# RENOUVELLEMENT DE L'AUTORISATION D'EXPLOITATION DE LA CARRIERE DES BONDONS

**Note récapitulative complémentaire - 2**

Septembre 2022

Client	<b>Société Régionale de Canalisation</b>
Projet	<b>Renouvellement de l'autorisation d'exploitation de la carrière des Bondons</b>
Intitulé du rapport	<b>Note récapitulative complémentaire - 2</b>

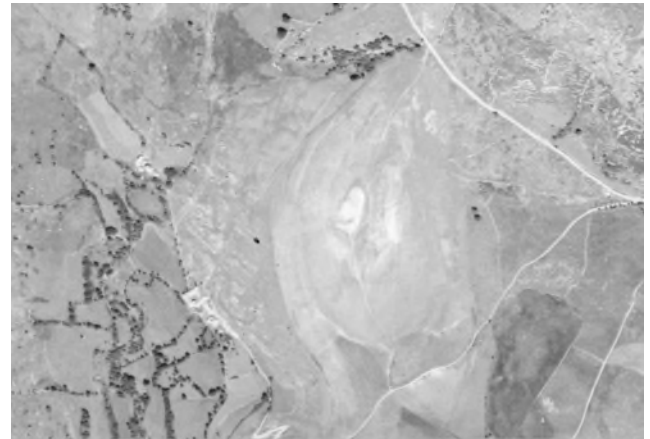
« Comme la carrière se situe dans la zone cœur du Bien Unesco Causses et Cévennes, pour sa sécurité juridique, l'étude d'impact élaborée par le maître d'ouvrage devrait comporter un volet relatif à l'impact patrimonial du projet sur le VUE du Bien. Ce volet est transmis par l'état français au centre du patrimoine mondial de l'UNESCO pour une analyse par l'ICOMOS (conseil international des monuments et des sites) et de l'UICN (Union internationale pour la conservation de la nature) avant la réalisation du projet.

Bien que le pétitionnaire ait proposé une réponse, celle-ci ne correspond pas à une étude d'impact patrimoniale : la VUE du Bien n'a pas été étudiée pour le site de la carrière. »

L'ancienneté des clichés historiques et la visibilité très limitée de ce qui était présent avant l'exploitation de la carrière, ne nous permettent pas de conclure sur l'état purement historique du site.

Nous estimons un début d'exploitation (autorisé) de la carrière aux alentours des années 1980. Avant cette date, nous apercevons un « travail de la terre » au niveau de l'emprise actuelle de la carrière, certainement dû à une « exploitation non autorisée » des matériaux ou à un dépôt sauvage.

Malheureusement, les vues aériennes les plus anciennes datent de 1946 et nous n'avons donc aucune information visuelle sur le site avant cette date.

Les clichés historiques ne nous permettent donc pas de statuer avec certitude sur la présence ou non d'éléments de la VUE (éléments témoins de la pratique de l'agropastoralisme).

Vue oblique sur le site d'extraction depuis le Sud Sud Ouest

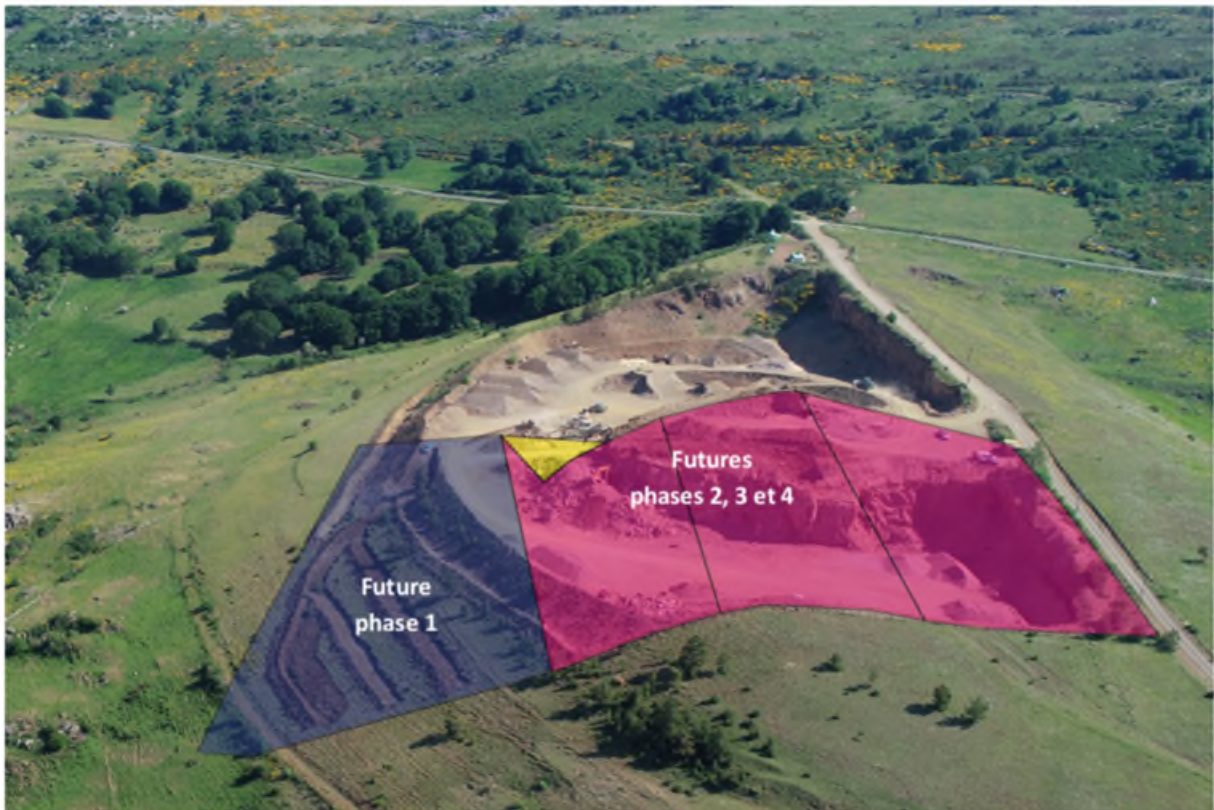
« Le résultat des inventaires terrain par le bureau d'études CBE indique des enjeux faibles dans la zone de la carrière exploitée, forts en partie centrale de la carrière (fronts rocheux favorables au gîte de chiroptères) et très forts en partie sud-est encore non exploitée (insectes, reptiles, avifaune et chiroptères). L'évaluation des impacts bruts du projet sur la biodiversité et les mesures de réduction/suivi proposées restent encore trop succinctes, nécessitant d'être davantage affinées. Le dossier doit par ailleurs proposer une évaluation des impacts résiduels sur les espèces protégées et leurs habitats après mise en œuvre de ces mesures. Si des impacts résiduels subsistent, ils ne peuvent être potentiellement autorisés que par une dérogation aux interdictions relatives aux espèces protégées, en application de l'article L411-2 du Code de l'Environnement (CE) avec la mise en œuvre de mesures compensatoires.

Ainsi afin de pouvoir se prononcer sur la nécessité ou non d'une demande de dérogation espèces protégées, il est nécessaire de compléter le dossier sur ces différents aspects. »

De plus, l'activité d'extraction ayant continué suivant le phasage d'exploitation déterminé par l'arrêté en vigueur, les fronts de taille 1, 2 et 3 ont été exploités et ne sont donc plus présents.

Le front de taille 4, quant à lui, ne sera pas impacté. Il sera conservé tout au long de l'exploitation du site et lors de la remise en état pour limiter au maximum les impacts sur les chiroptères.

Le deuxième secteur à enjeux relevé par le cabinet Barbanson concernait la zone non exploitée mais comprise par l'arrêté actuel (future phase 1).

Vue oblique sur le site d'extraction depuis le Sud Sud Ouest

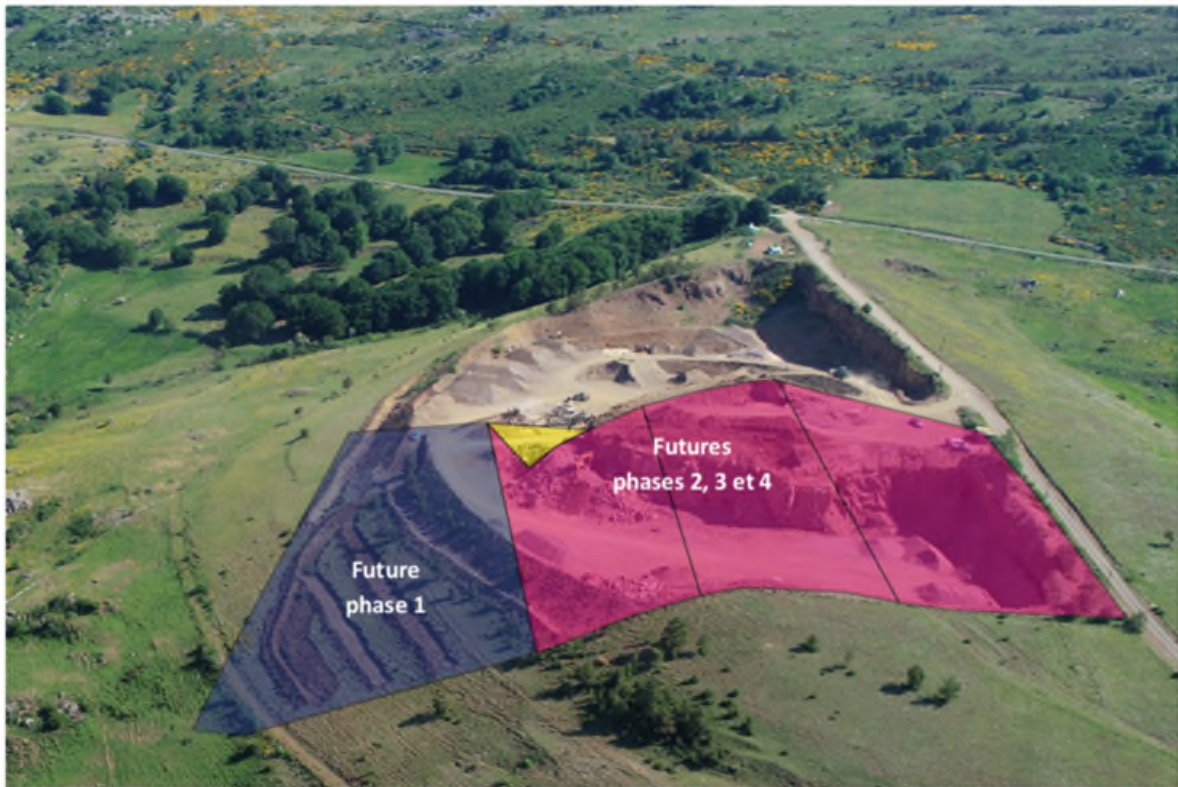
« Si l'état initial est traité dans l'expertise écologique, les éléments relatifs aux enjeux habitats naturels, faune et flore ne sont pas repris dans l'étude d'impact (B.V Milieux naturels et B.IX Synthèse) qui se limite à la description des zonages et inventaires (sites Natura 2000, ZNIEFF). Le document est à compléter sur ce point. »

De plus, l'activité d'extraction ayant continué suivant le phasage d'exploitation déterminé par l'arrêté en vigueur, les fronts de taille 1, 2 et 3 ont été exploités et ne sont donc plus présents.

Le front de taille 4, quant à lui, ne sera pas impacté. Il sera conservé tout au long de l'exploitation du site et lors de la remise en état pour limiter au maximum les impacts sur les chiroptères.

Le deuxième secteur à enjeux relevé par le cabinet Barbanson concernait la zone non exploitée mais comprise par l'arrêté actuel (future phase 1).

**Identification des masses d'eau superficielle et cours d'eau à proximité du site**

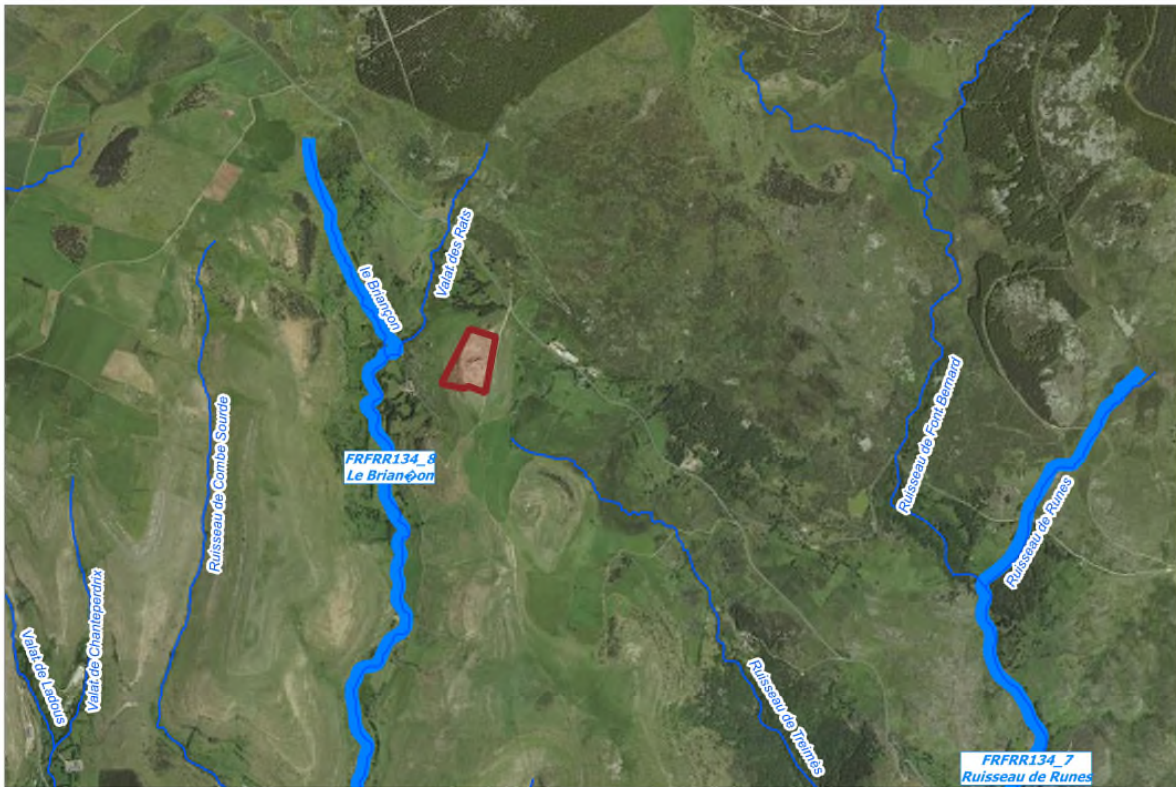
« La description de l'état initial dans l'étude d'impact doit être complétée :

1. La description des 2 masses d'eau souterraines FRFG009A et FRFG057 (état, objectif, échéance et pressions) concernées par le projet en prenant en compte le référentiel du cycle de gestion 2022-2027 en cours, modifié par rapport au précédent cycle ;

3. Dossier mis à jour
4. Les cartes et tableaux suivants ont été mis à jour avec les données du nouveau SDAGE et rajoutés au dossier :
